Modulo per la presentazione delle osservazioni per i piani/programmi/progetti sottoposti a procedimenti di valutazione ambientale di competenza statale

ID: Codice procedura (ID_VIP/ID_MATTM):10844

Impianto per la produzione di energia elettrica da fonte eolica, costituito da 6 aerogeneratori della potenza complessiva di 37,2 MW, un sistema di accumulo da 25 MW e relative opere connesse in località "Rempillo" nel comune di Pitigliano (GR).

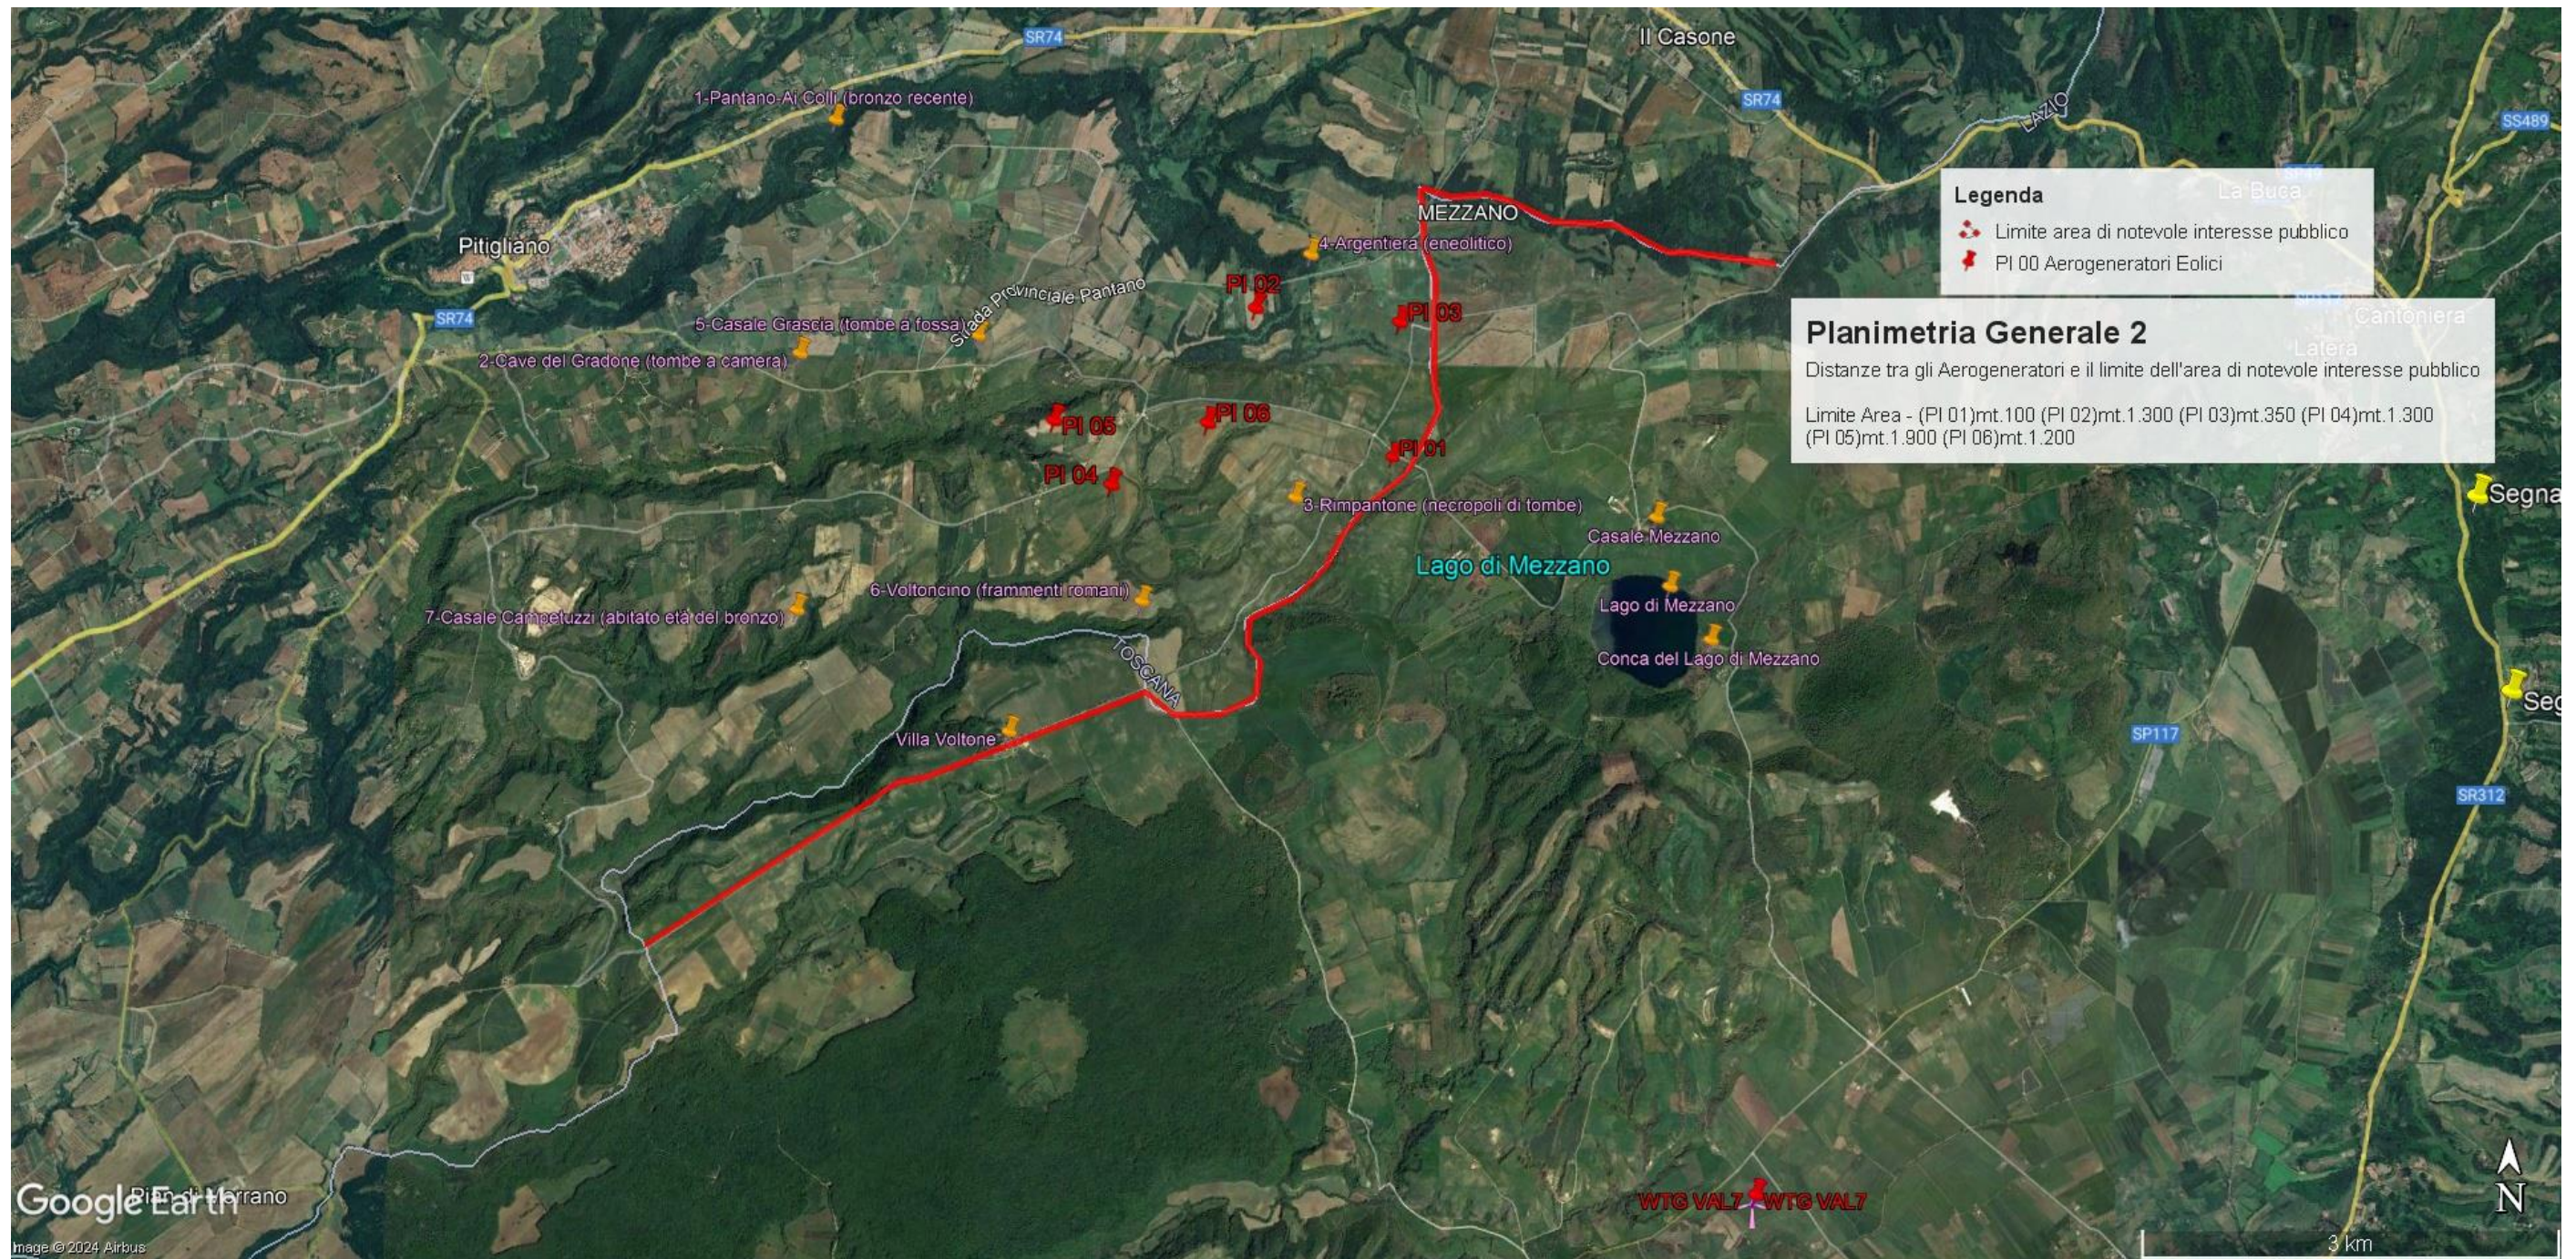
OSSERVAZIONE N. 1 : AREA dell'IMPIANTO EOLICO NON IDONEA ai sensi dell'art. 20 com. 8 lettera c quater del Decreto Legislativo n. 199/2021 e ss.mm.ii.

In sintesi, visti l'art. 20 comma 8 lettera c) quater del D.Lgs n 199/2021 e le Linee guida nazionali appena citate, considerato l'enorme impatto dell'impianto eolico industriale denominato "Rempillo" sulla zona paesaggistica di notevole interesse pubblico ben individuata nelle immagini n.1 e n. 2 e sui Beni Culturali evidenziati nell' immagine n. 3 dell'Allegato alle presenti Osservazioni, per la collocazione delle pale P04 e P05 direttamente all'interno del perimetro di un'area archeologica e per gli impatti anche sull'area intermedia e vasta dei pregiati territori laziali della Tuscia settentrionale e in particolare di quelli del pitiglianese ricco di emergenze agricole, naturalistiche, storiche e archeologiche del periodo etrusco ma non solo, si chiede che venga negata l'autorizzazione all' insediamento dell'impianto eolico denominato "Rempillo".

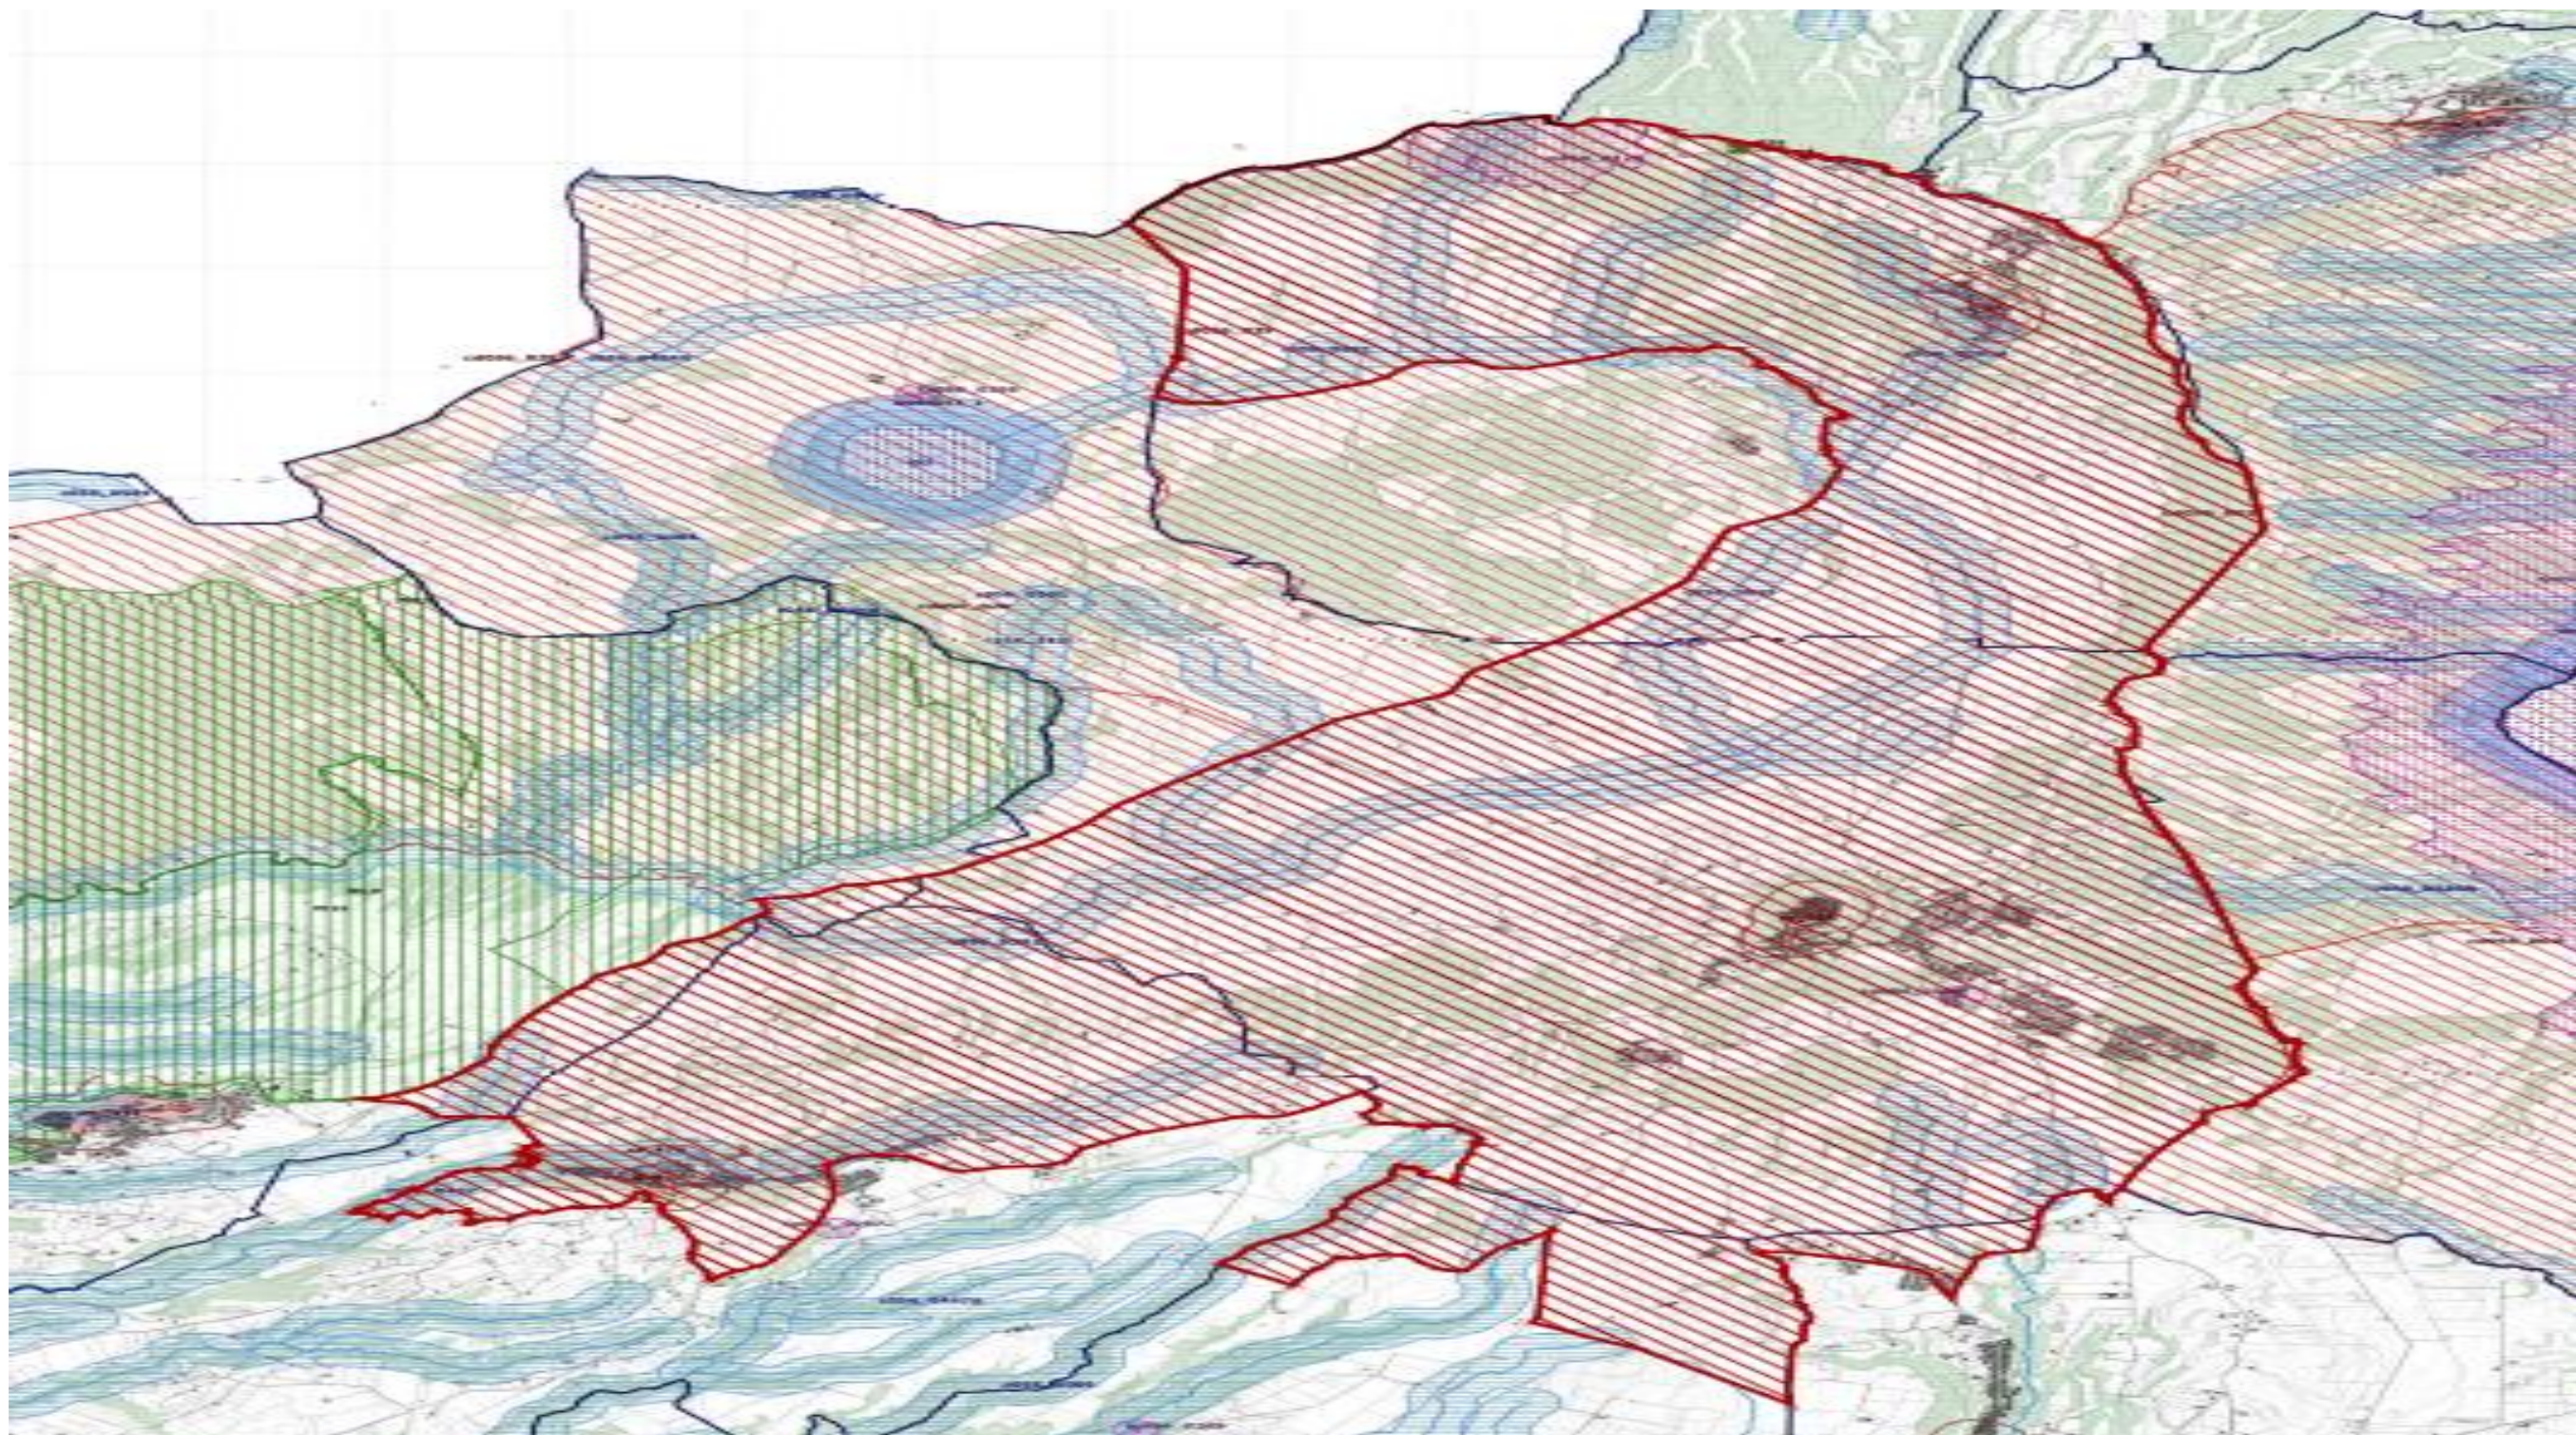
Tornando alla questione di legittimità, alla luce del combinato disposto dal "vincolo sul patrimonio paesaggistico (artt. 136 e ss. e 142 del decreto legislativo n. 42/2004 e ss.mm.ii.) e sui beni culturali" (artt. 10 e ss. del decreto legislativo n. 42/2004 e ss.mm.ii.) e dal comma 8 lettera c-quarter del D.Lgs 191/2021 e ss.mm.ii si evince che, ad oggi, le aree in cui sono previsti gli insediamenti dei sei aerogeneratori dell'impianto eolico denominato "Rempillo" non sono idonee perché ricadono tutte all'interno della fascia di rispetto dei **beni paesaggistici di notevole interesse pubblico denominati "Conca del Lago di Mezzano e territorio circostante" (D.M. 22.05.1976)** comprendente anche il **vincolo "Selva del Lamone" (D.M. 22.05.1984)** tutelati dall'**art. 136 del Codice del Beni Culturali e del Paesaggio** e in particolare un aerogeneratore (P01) è a 100 metri dal primo vincolo citato e gli altri cinque compresi in una distanza massima tra 1 km e 2 km (vedi immagine n. 1 dell'ALLEGATO). Nella fascia di rispetto dei 3 km anche la porzione di vincolo rappresentato dalla Selva del Lamone che gode di altre importanti tutele in quanto Riserva Naturale regionale (L. 394/91 e L.R. 29/97), Zona di Protezione speciale (ZPS) insieme ai Monti di Castro collegati tra loro da una Zona di Conservazione Speciale (ZSC), il sistema fluviale Fiume Fiora-Olpeta. La Selva del Lamone oltre il vincolo paesaggistico di notevole interesse pubblico che la rende area non idonea all'installazione degli impianti FER anche nelle sue fasce di rispetto dei 3 km, gode di un'altra tutela che ne rivela l'importanza di area di importanza internazionale per l'avifauna IBA (012) che viene collegata all'altra IBA (099) Lago di Bolsena attraverso la ZPS Caldera di Latera e la ZSC Lago di Mezzano che insieme sono compresi nel vincolo paesaggistico " Conca Lago di Mezzano..." e verranno uniti dal nuovo vincolo paesaggistico "*Ambito paesaggistico, geologico e geomorfologico*

dell'orlo della caldera di Latera e delle sue pendici interessate dai centri eruttivi periferici" (si veda a riguardo la proposta pubblicata sul sito del MIC in data 09/08/2023 e l'immagine n. 2 dell' ALLEGATO) all'area di notevole interesse pubblico " Conca del lago di Bolsena" (D.M. 24.10.1960). Praticamente una vasta zona che per interesse paesaggistico e naturalistico oltre che storico, archeologico e identitario rappresenta un unicum nel panorama nazionale.
